Ministero delle infrastrutture e dei trasporti

Oggetto: **PAU ex D.Lgs. 152/2006 art. 27-bis e L.R. 10/2010 art. 73-bis**, “Progetto di realizzazione della Linea Tramviaria 4.2 – Tratta le Piagge-Campi Bisenzio ed opere connesse”, ubicata nei Comuni di Firenze e Campi Bisenzio (FI).

Trasmissione Parere

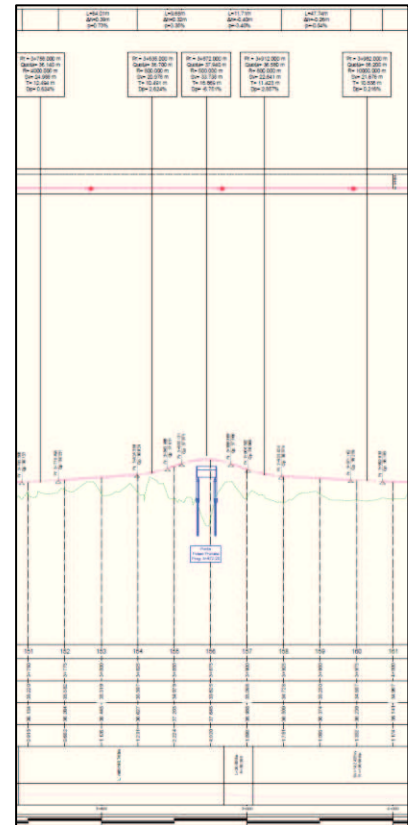
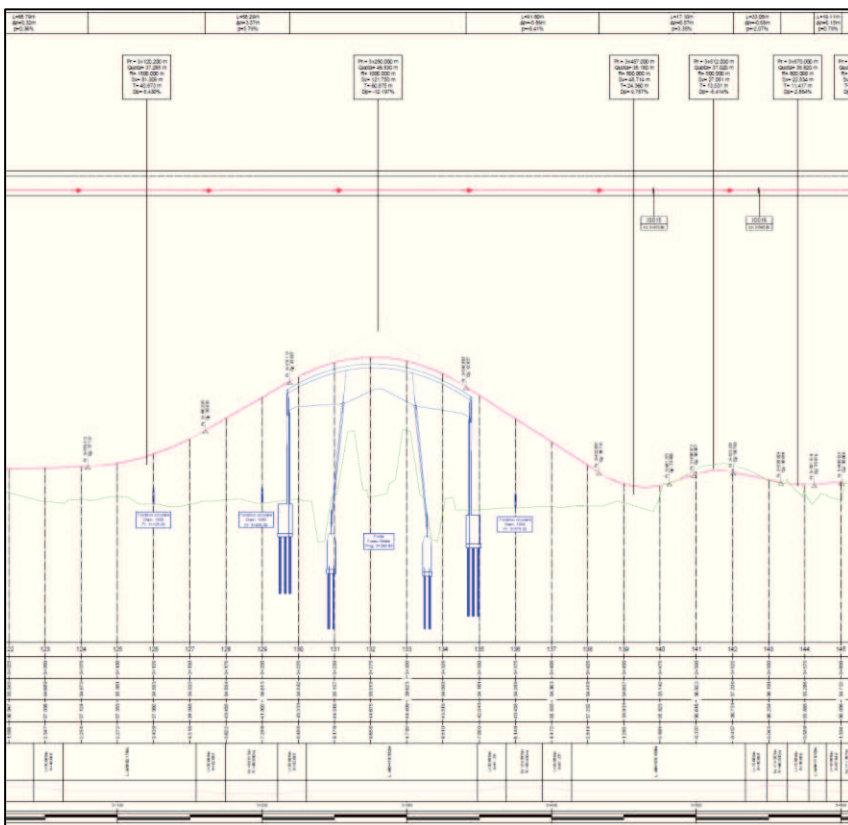
- Sede promiscua riservata: il tracciato si sviluppa per circa il 44% della lunghezza totale in sede promiscua riservata, ovvero «*sede concepita per il transito dei veicoli a guida vincolata che può essere utilizzata anche da veicoli a guida libera, espressamente autorizzati*».

Occorre indicare quali veicoli si intende autorizzare al transito della sede, in quali circostanze e le eventuali misure da porre in atto per la circolazione tranviaria.

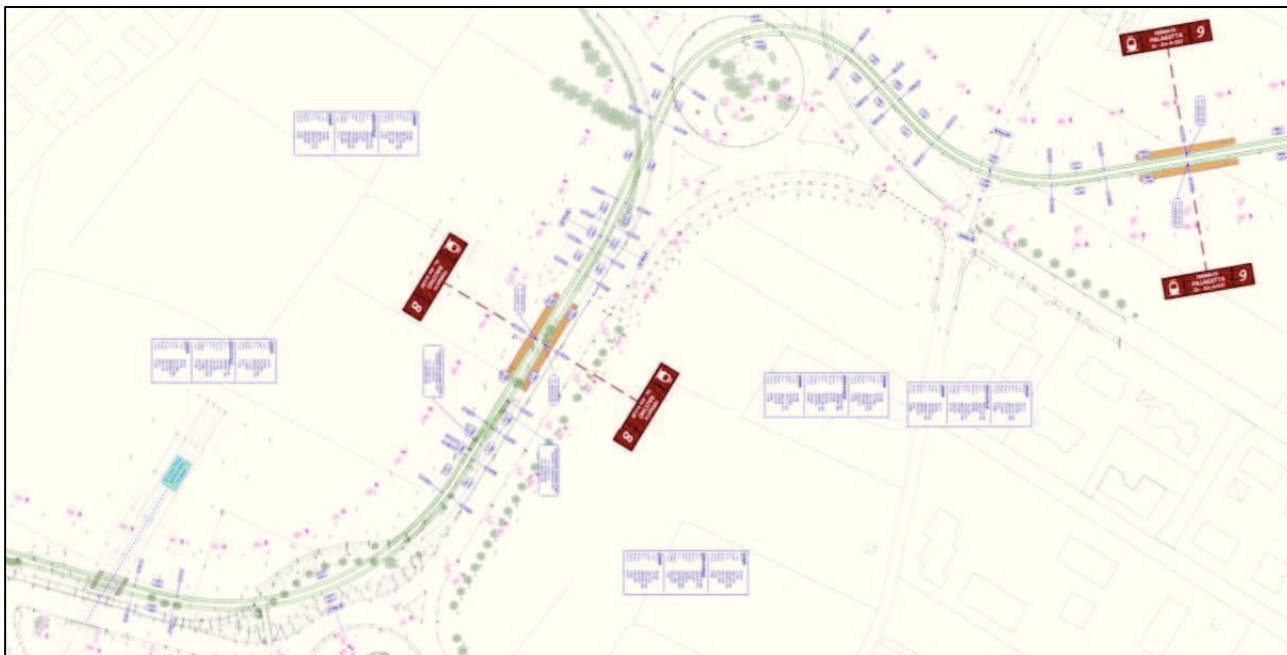
- Tracciato dal ponte sul fosso Reale al ponte sul fosso Prunaia: in questa tratta, di circa 900 m, il tracciato si presenta particolarmente articolato dal punto di vista altimetrico, con una successione di modifiche della pendenza della livelletta.

Si evidenzia, in particolare, il tracciato sul ponte Fosso Reale che presenta rampe, peraltro in curva (per quanto di raggio non particolarmente ridotto), con livellette di pendenza pari a 5,79% e 6,41% raccordate con curva di raggio pari a 1.000 m.

Si evidenzia, inoltre, il passaggio sul fosso Prunaia, nel quale le rampe presentano lunghezze della livelletta piuttosto contenute e raccordi verticali con raggi al di sotto del limite normale, di cui uno pari a 500 m.

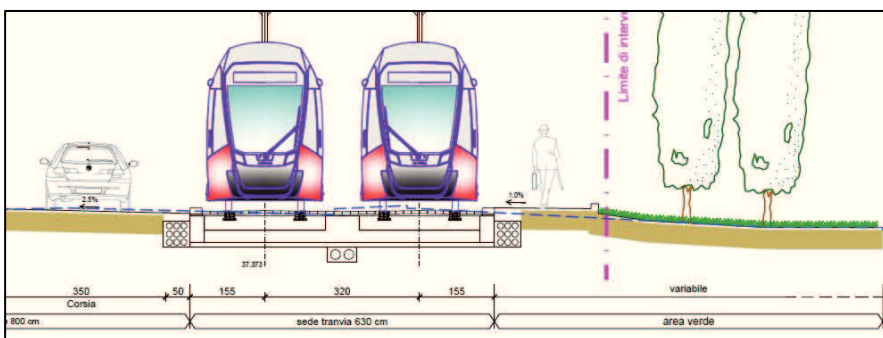
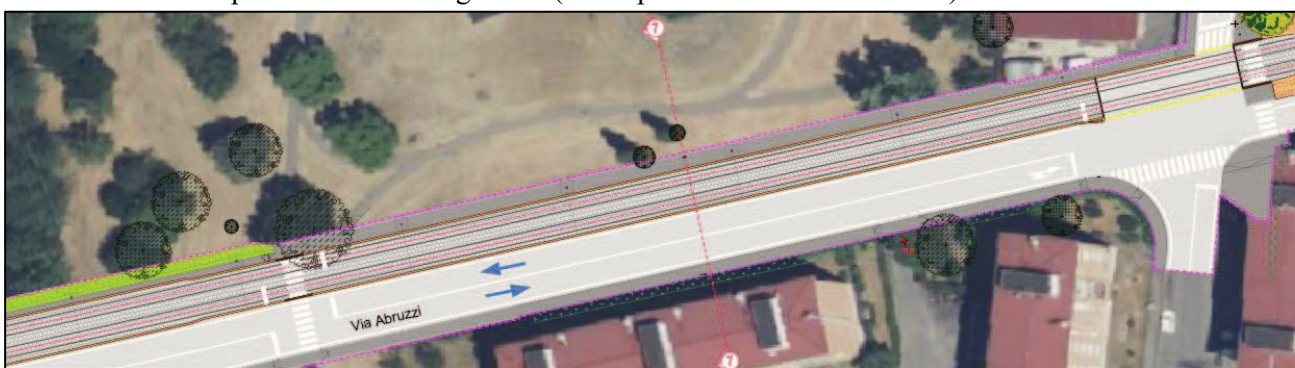
- Tracciato dal ponte sul fosso Prunaia alla fermata Palagetta: nella tratta in argomento di circa 650 m, il tracciato presenta una serie di curve ravvicinate. Si chiede di valutare la possibilità di adottare una soluzione che ottimizzi le dinamiche di marcia, riducendo i cambi di direzione.

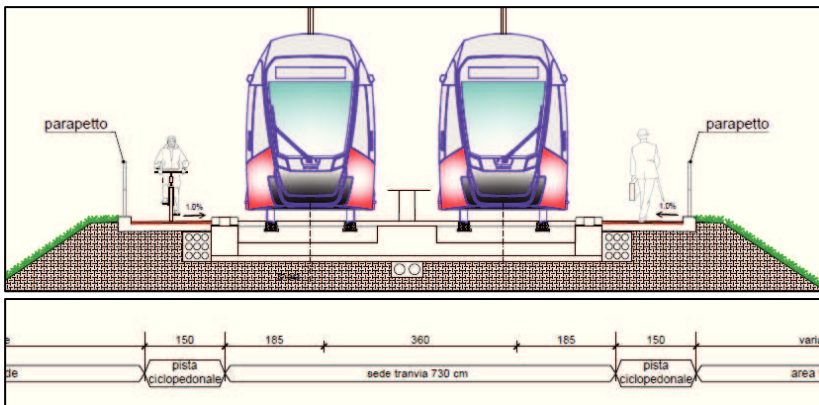
- Tracciato in via Abruzzi, in riferimento al marciapiede posto in adiacenza al binario in direzione Campi Bisenzio, del quale, peraltro, non è possibile verificare l'ampiezza nonché il passaggio netto in corrispondenza di restringimenti (ad es. pali della trazione elettrica).

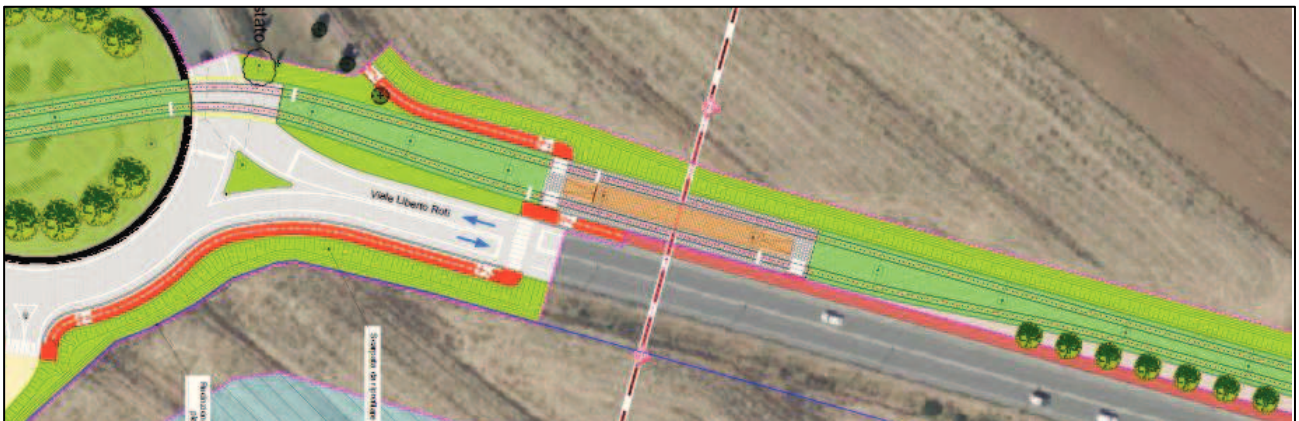
- Tracciato in prossimità della fermata Repubblica, in riferimento al percorso ciclopeditonale (bidirezionale). In particolare, il percorso posto lungo il binario in direzione Campi Bisenzio è funzionale anche all'utilizzo della fermata in parola, per la quale, peraltro, costituisce l'unico collegamento; pertanto, si prevede possa essere discretamente affollato stante anche quanto indicato negli strumenti urbanistici del Comune di Campi Bisenzio, che prevedono nella zona un nuovo intervento di edilizia residenziale.

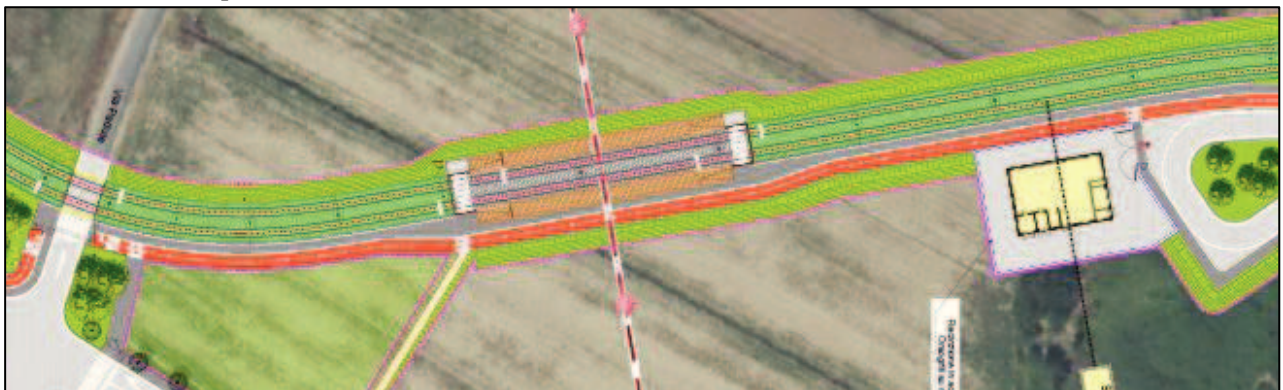
- Tracciato dall'incrocio con via Padule alla nuova viabilità di accesso alla SSE Palagetta, in riferimento al percorso pedonale posto in adiacenza al binario per Campi Bisenzio, del quale non è disponibile una sezione che dia evidenza della larghezza dello stesso, né sono riportate indicazioni dimensionali in planimetria. Pur se tale percorso è da realizzarsi nel caso in cui l'infrastruttura tranviaria sia ultimata prima del completamento dell'intervento che prevede, nell'area limitrofa, la costruzione di edifici residenziali, scolastici e commerciali, si ritiene che debba essere oggetto, comunque, di attenzione in relazione alla tematica di cui trattasi.

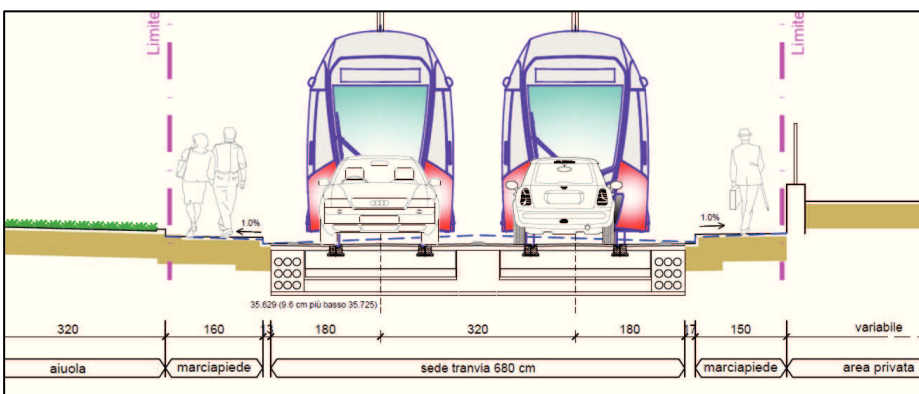
- Tracciato in adiacenza alla fermata Giordano Bruno, in riferimento all'inserimento della sede nella zona pedonale tra i due complessi scolastici per il quale si richiede di prevedere l'inserimento di barriere di protezione atte ad evitare eventuali invasioni della sede.

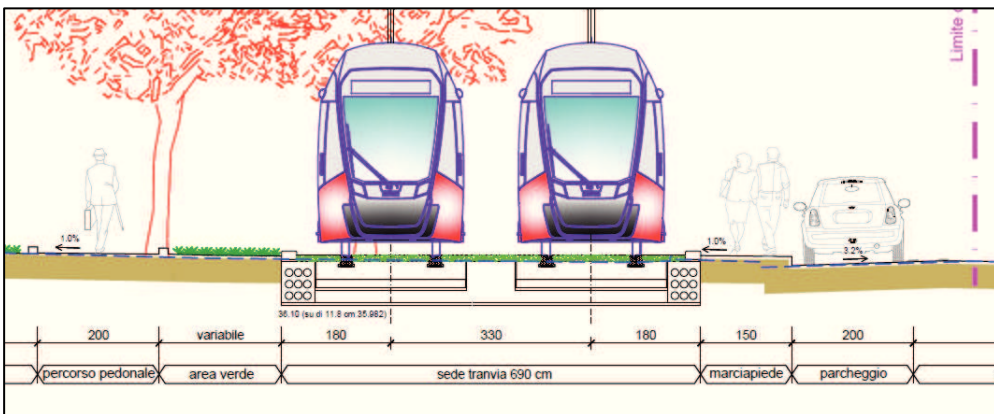
- Tracciato in via del Ghirlandaio, in riferimento all'accessibilità al parco, in merito alla quale sarebbe opportuno distinguere, anche utilizzando una diversa pavimentazione, la sede tranviaria dagli spazi pedonali, nonché in riferimento al percorso posto in adiacenza al binario in direzione Campi Bisenzio, il quale, come evidente in sezione, è di dimensioni contenute ed utilizzato per i transiti pedonali che non interessano il parco oltre che per salire/scendere dalle auto in sosta, ed, in ultimo, in riferimento al camminamento previsto nell'ambito della sistemazione urbana di piazza Aldo Moro, presso la quale è realizzato il capolinea *Rucellai*.
